COMMISSIONE VALUTAZIONE DI IMPATTO AMBIENTALE

Parere n. 11 seduta del 18.06.2018

OGGETTO: **Logistica Paggiola Srl**

Realizzazione di una nuova linea galvanica di zincatura acida per il trattamento dei metalli - Comune di Torre di Mosto. Procedura di verifica dell'assoggettamento a Valutazione d'Impatto Ambientale ai sensi dell'art. 19 D.lgs 152/06 e ss.mm.ii.

Figura 4: Vista assonometrica delle vasche con indicazione dei sistemi di aspirazione previsti

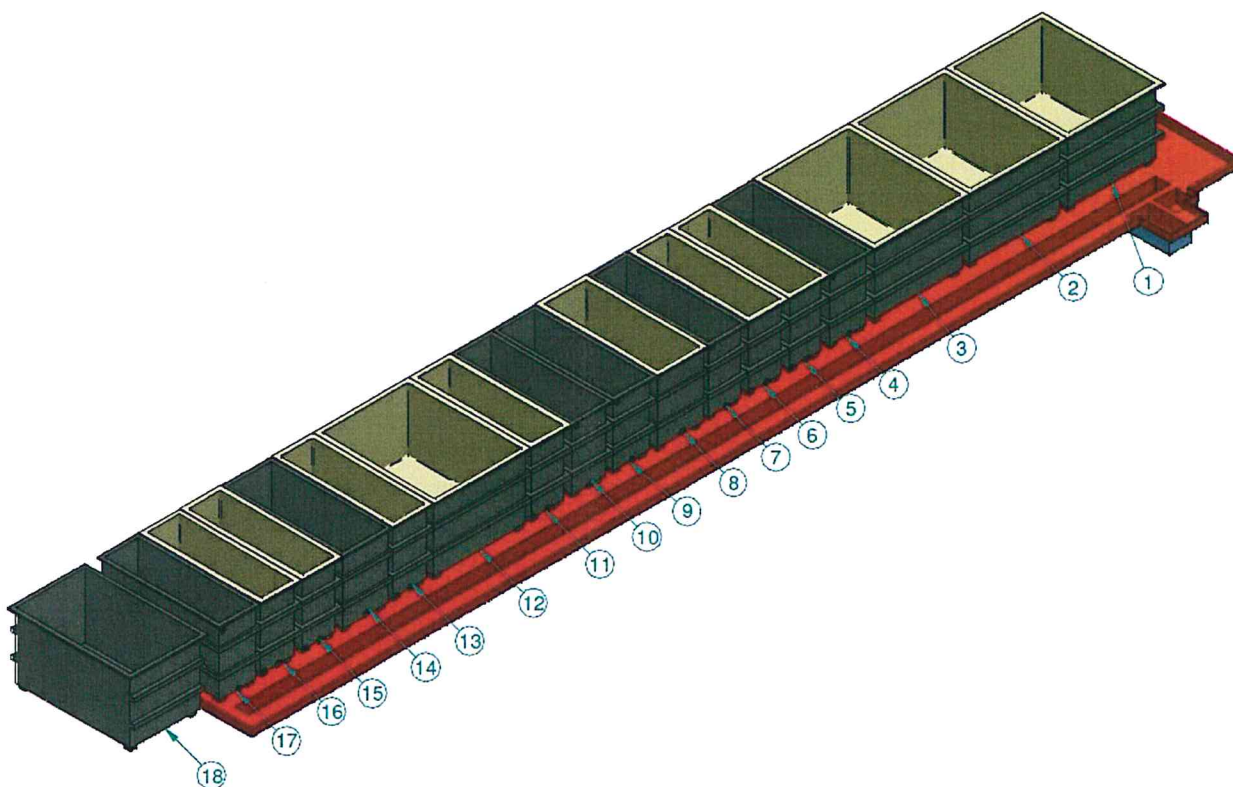
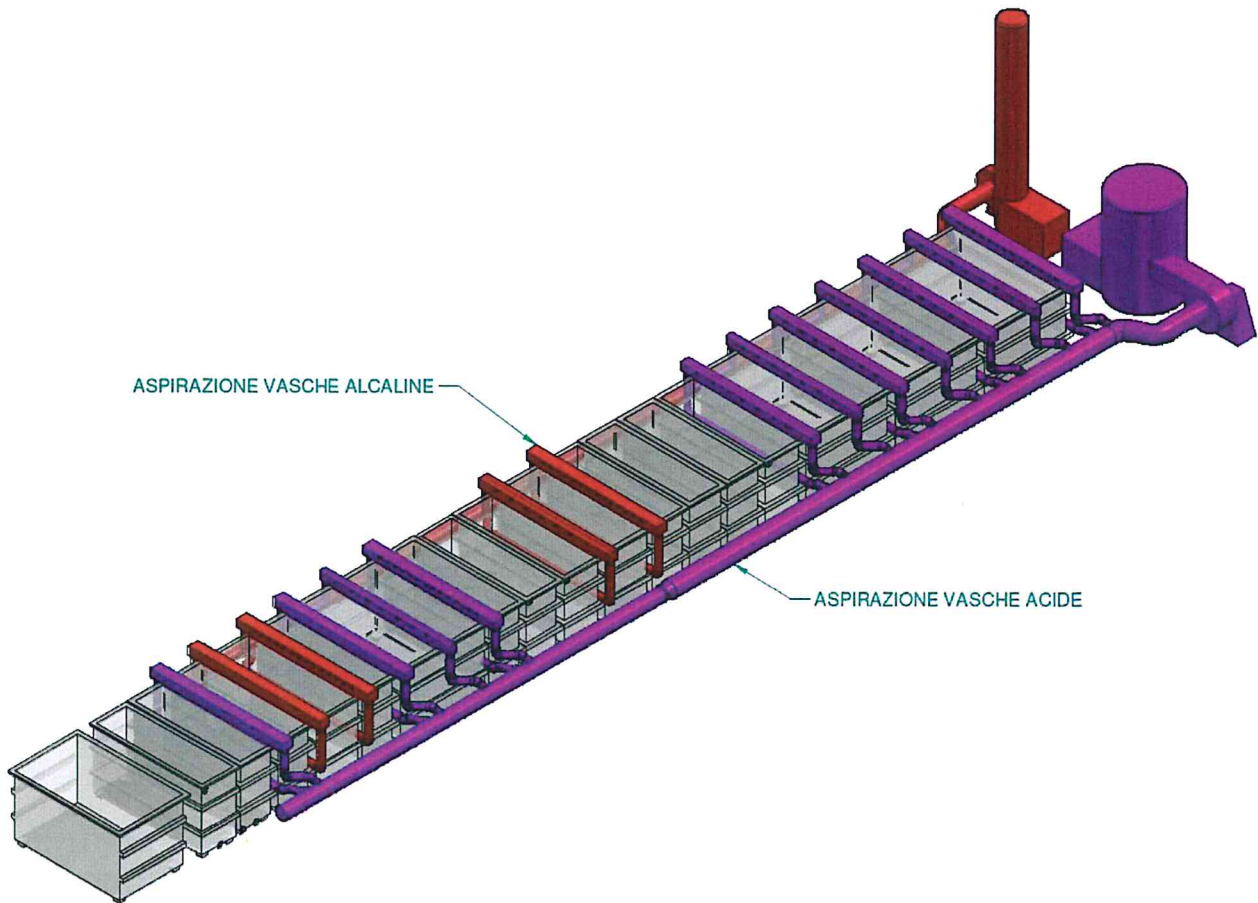
Si segnala che nella documentazione tecnica allegata non sono riportate informazioni sulla velocità di uscita delle emissioni e sul rumore emesso. Di conseguenza il tutto sarà delegato all'Autorizzazione alle Emissioni in atmosfera la quale definirà i dati di accettabilità.

Tra la documentazione fornita non è indicata la modalità di aspirazione della sezione di essiccazione della linea galvanica e convogliamento verso il camino E3.

Considerate le fasi operative e le modalità gestionali descritte, si ritiene che l'impatto nella componente aria per i camini E1 e E2 sia poco significativo. Si demanda al competente Ufficio Emissioni della Città Metropolitana di Venezia la valutazione della necessità o meno di sottoporre il camino E3 a controllo delle emissioni in atmosfera.

Figura 6: Posizione punti di misurazione fonometrica

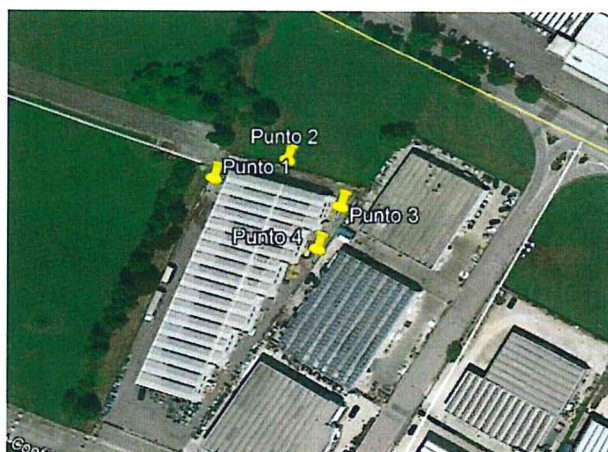
Tra la documentazione consegnata non sono presenti i risultati delle indagini fonometriche eseguite, complete dei dati relativi alla data, orario, durata e adeguata documentazione fotografica della campagna di misurazioni fonometriche effettuate, oltre ai tutti i risultati ottenuti dalle misurazioni effettuate. Si segnala inoltre che alcuni certificati di taratura della strumentazione utilizzata per la l'indagine fonometrica (ad esempio n°LAT 068 40531-A del 31/01/2018, n°CDK 1801368 del 16/02/2018) posseggono data di emissione successiva alla presentazione della domanda di verifica di assoggettabilità.

- 1) Dovrà essere effettuata una campagna di misurazioni della rumorosità per il mantenimento dei limiti di zonizzazione acustica individuati nello studio previsionale acustico. I risultati dovranno essere trasmessi a Città Metropolitana di Venezia e ARPAV. In caso di superamento dei limiti dovranno essere attuati gli accorgimenti necessari per ricondurre i valori entro i limiti previsti, comunicando a Città Metropolitana di Venezia e ARPAV le misure da adottare. Per la verifica dell'adeguatezza delle eventuali opere mitigatorie poste in essere dovrà essere eseguita la ripetizione della campagna di monitoraggio.

Figura 7: Posizione ricettori

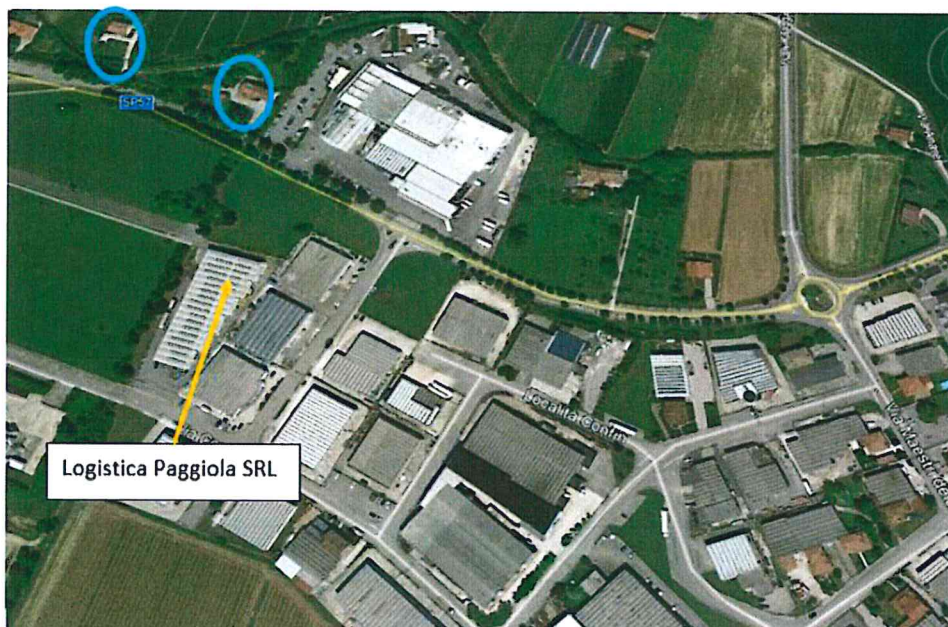
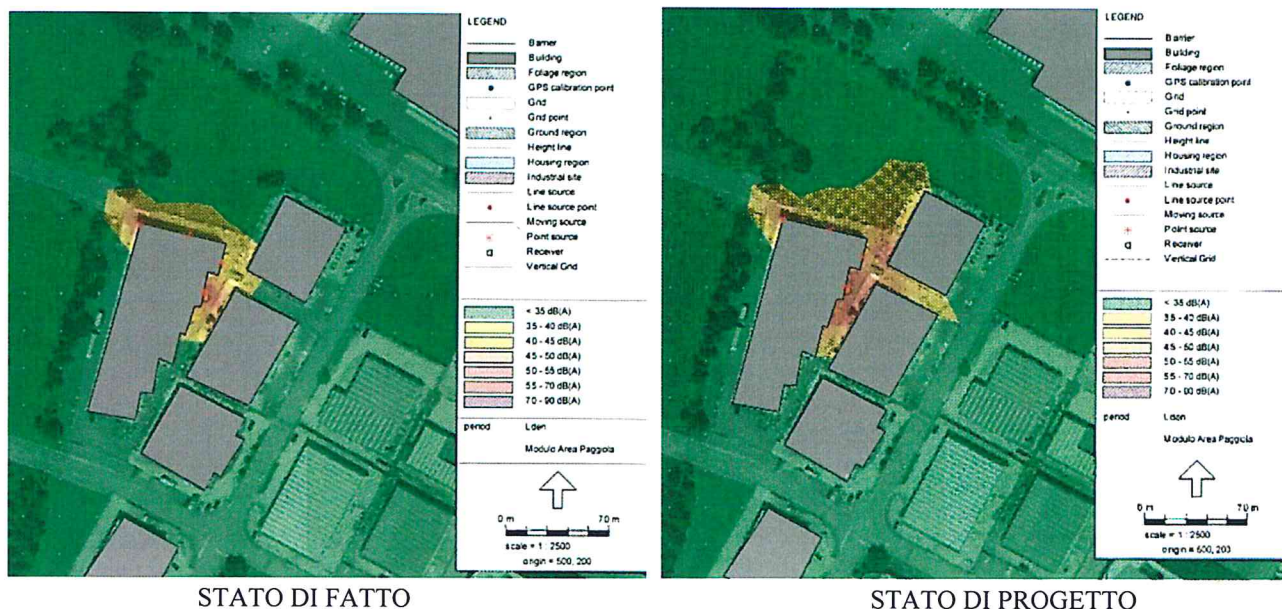
In merito alle sorgenti di rumore in progetto (come ad esempio ventilatori di aspirazione, evaporatore, impianto trattamento liquidi, ecc.) e a riferimento dell'art. 4 delle linee guida ARPAV di cui alla DDG ARPAV n. 3/2008 la Valutazione preliminare di impatto acustico del Novembre 2017 e della successiva integrazione risultano, prive delle seguenti informazioni:

Per quanto concerne le situazioni che prevedono sorgenti confinate in locali chiusi non è presente una descrizione delle attenuazioni previste attraverso la valutazione del potere fonoisolante delle partizioni divisorie con particolare attenzione a discriminare il contributo della trasmissione per via aerea dalla trasmissione per via strutturale considerando anche l'incremento della rumorosità indotto dal campo riverberato generato all'interno del locale.

Non è presente la calibrazione dei modelli previsionali di dispersione acustica e dalla valutazione delle mappe acustiche fornite si evince che sono stati inseriti a lato del fabbricato esistente n°4 punti di emissioni acustiche (point source), senza indicare a quale sorgente sonora faccia riferimento. Si segnala che allo stato attuale il fabbricato è utilizzato come magazzino e non risultano presenti sorgenti sonore puntuali.

In relazione a quanto segnalato consegue la necessità di verificare a posteriori i risultati dello studio acustico.
